DR5000/YD7001 - RS-Bus funktioniert nicht

Allgemein

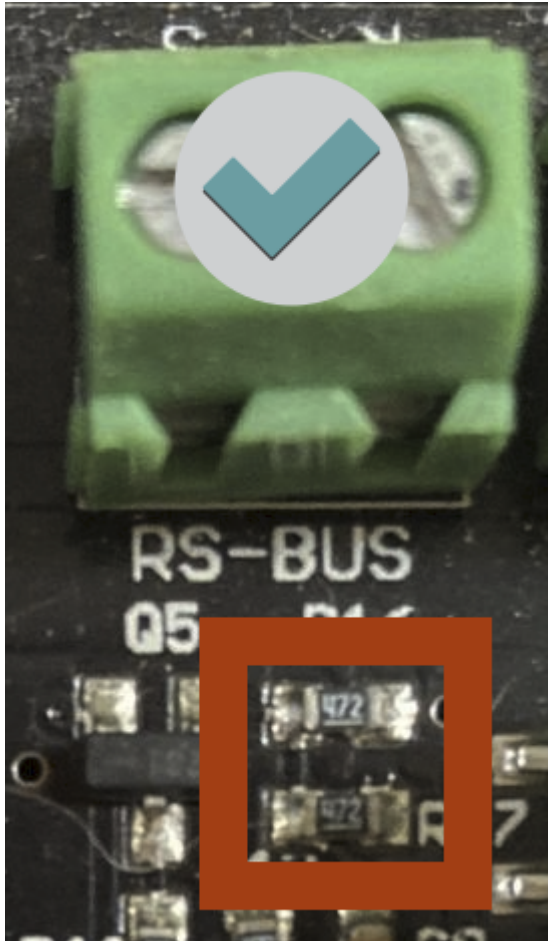
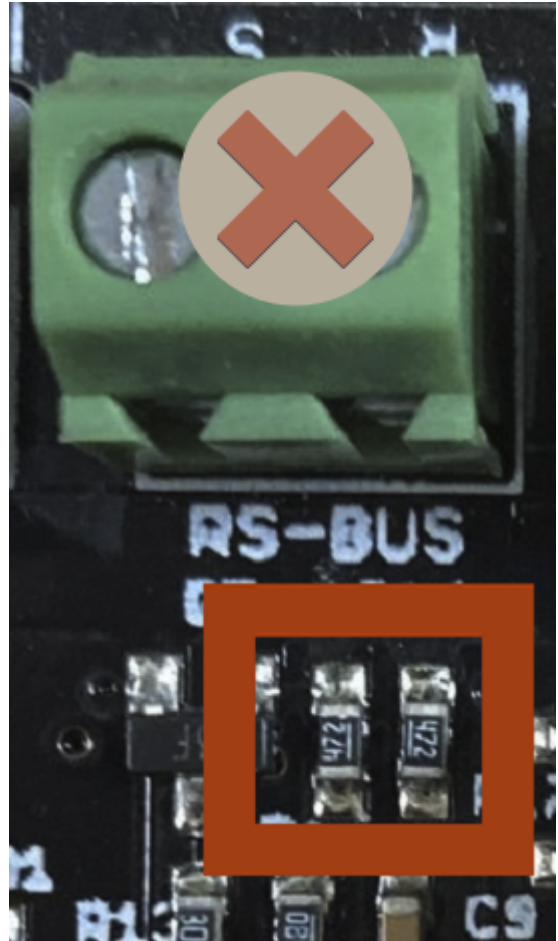
Im folgenden Bild ist der Bereich farblich hervorgehoben, wo die 2 falsch platzierten Widerstände zu finden sind:

Die Widerstände R16 und R17 sind bei den fehlerbehafteten DR5000 vertikal verbaut und müssen horizontal angeordnet werden!

Richtig

Falsch
